变更内容说明:

拟变更总平面图

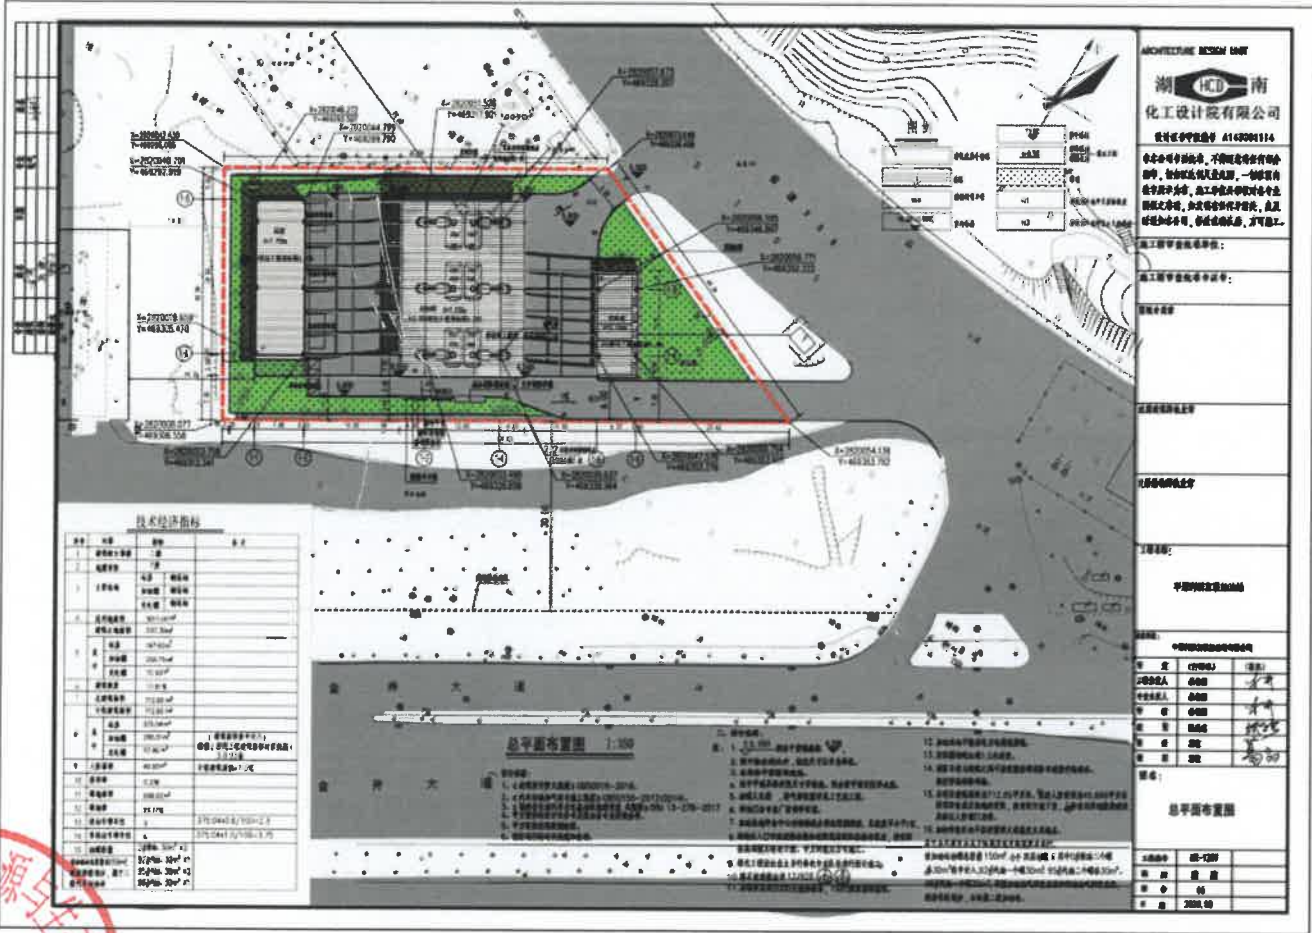
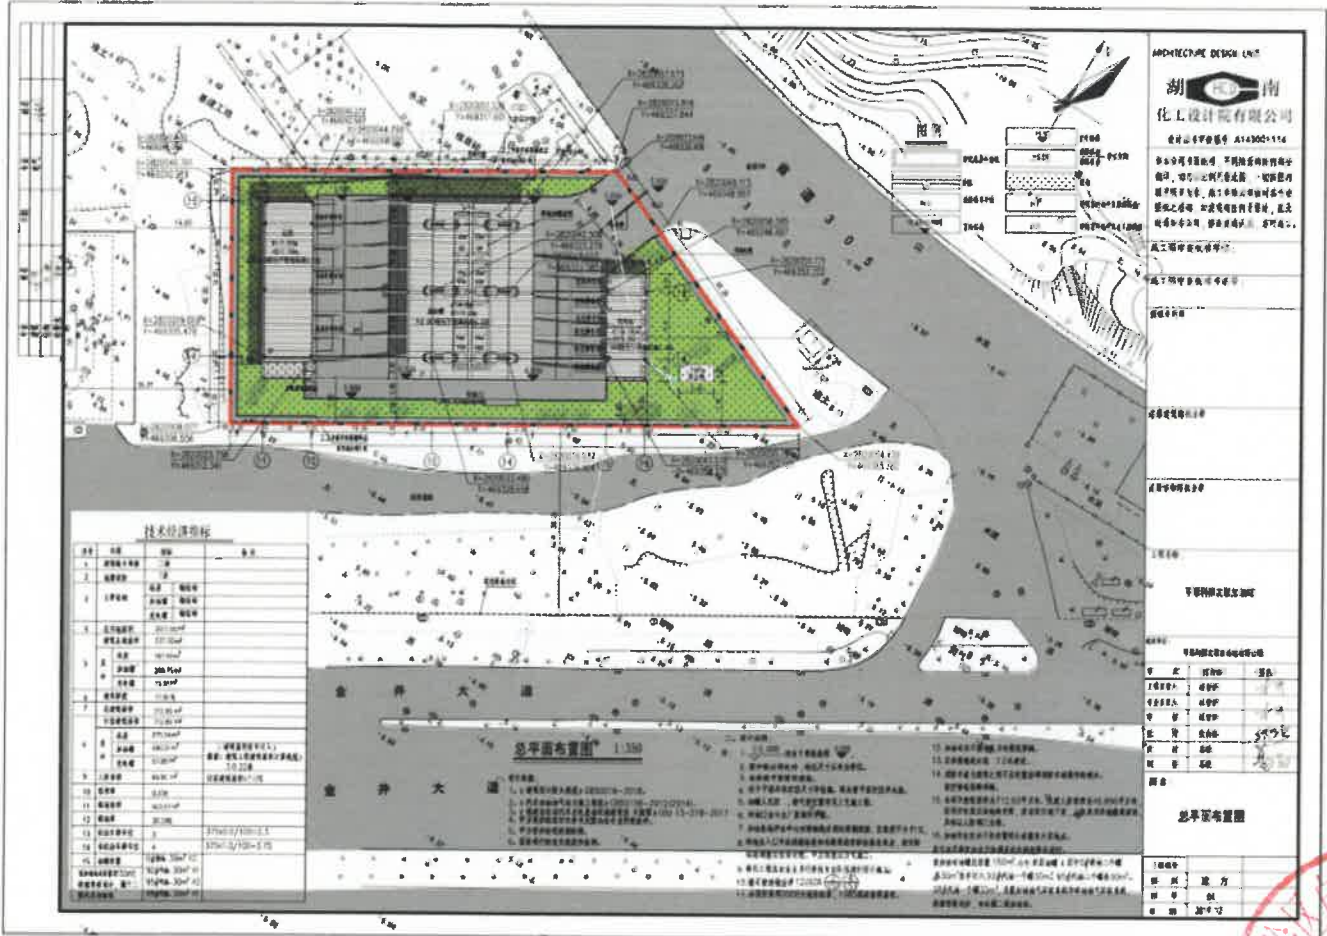
- 1、因该项目原批复总平面图中出入口未分开设置,无法满足安监部门及相关规范要求,申请调整出入口位置。将原总平面图中车行出入口分开设置,原总平面图的车行入口位置及大小不变,在项目南侧新增车行出口,开口大小为6米。调整后出入口方案满足安监部门及相关规范要求。
- 2、该项目出入口调整后影响原总平面图绿地布局,原总平面图绿地面积为913.57平方米(绿地率30.28%),调整后绿地面积为698.92平方米(绿地率23.17%)。调整后绿地率符合国有建设用地使用权出让合同的相关要求。
